**Всемирный форум для согласования
правил в области транспортных средств**

Рабочая группа по пассивной безопасности

Правила № 44 ООН (детские удерживающие системы)**Предложение по дополнению 14 к поправкам серии 04
к Правилам № 44 ООН (детские удерживающие
системы)****Представлено экспертом от Франции***

«Рисунок 7

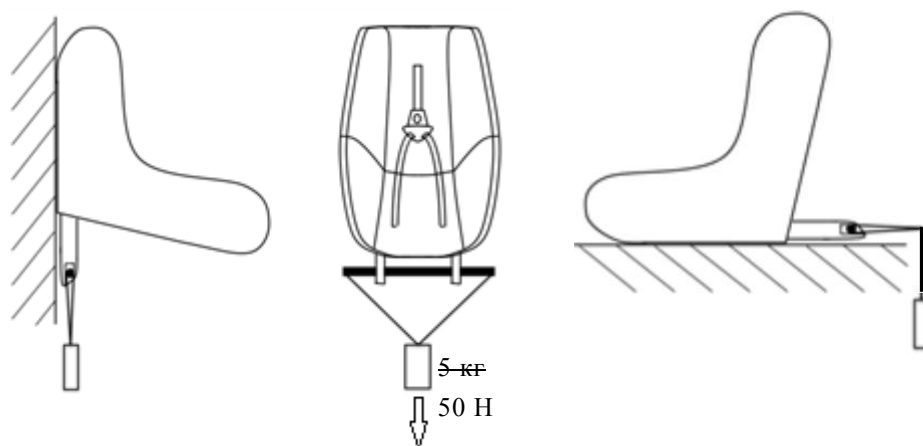
«8.2.9 Сиденье в сборе или компонент, оснащенный креплениями ISOFIX (например, основание ISOFIX), при наличии на нем открывающей кнопки, прочно прикрепляется к испытательному устройству таким образом, чтобы соединительные детали ISOFIX были выровнены ~~по вертикали~~, как показано на рис. 7. К соединительным деталям ISOFIX прикрепляется стержень диаметром 6 мм и длиной 350 мм. К концам стержня ~~прикрепляется груз массой 5 кг~~ **прилагается сила в 50 ± 1 Н**».

Рис. 7 изменить следующим образом:

Если применяется сила в 50 Н, то допускается любой из вариантов.
